泊発電所3号炉

耐震重要施設及び常設重大事故等対処施設の 基礎地盤及び周辺斜面の安定性評価について (コメント回答)

令和6年3月22日
北海道電力株式会社

解析用物性値の適用範囲 (平面図) ※

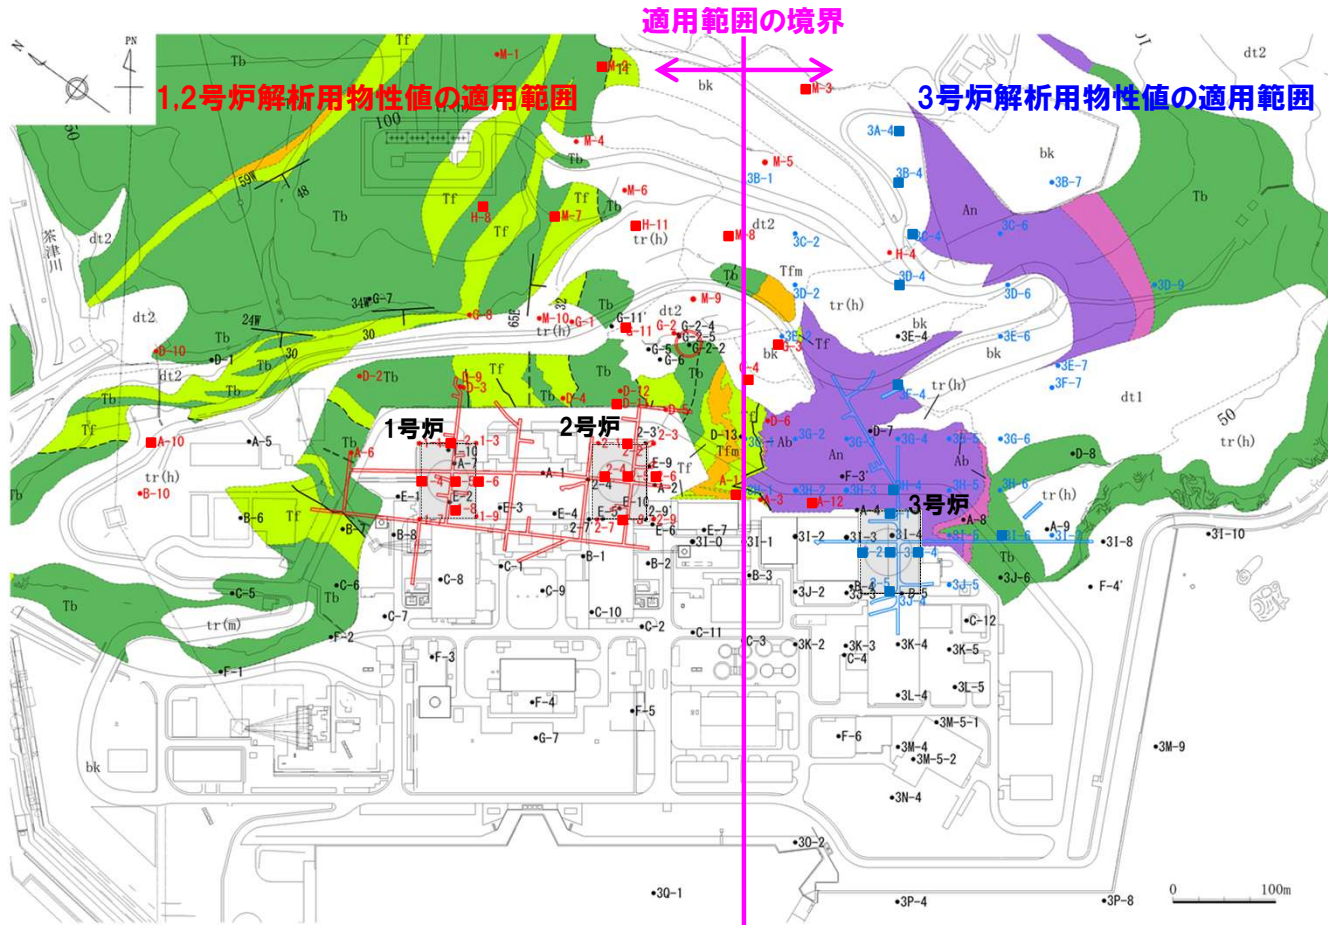
- ・「1,2号炉解析用物性値」の各物性値について、「3号炉解析用物性値」と共通とするか否かが項目によって異なることについて、考え方を明確にして説明すること。
- ・「1,2号炉解析用物性値」と「3号炉解析用物性値」を評価対象施設の位置によって使い分けるのであれば、火砕岩類も含めて、敷地内での各解析用物性値の適用範囲の考え方を明確にすること。
- ・加えて、X-X' 断面において1,2号炉にかかる範囲でも「3号炉解析用物性値」を用いることの適切性を説明すること。

○3号炉解析用物性値と1,2号炉解析用物性値の適用範囲の境界については、以下の理由から、3号炉調査範囲を包含する位置で海山方向に直線で区切った位置とし、解析用物性値の適用範囲は下図に示すとおり(断面図は、次頁参照)。

・今回の申請は、3号炉の設置変更許可申請であり、評価対象施設が主に3号炉側に設置されていること。

・3号炉側の解析用物性値は、3号炉建設時に設定した値を変更せずに用いること。

○なお、3号炉解析用物性値の適用範囲は、安山岩の分布と整合的な位置関係となっている。
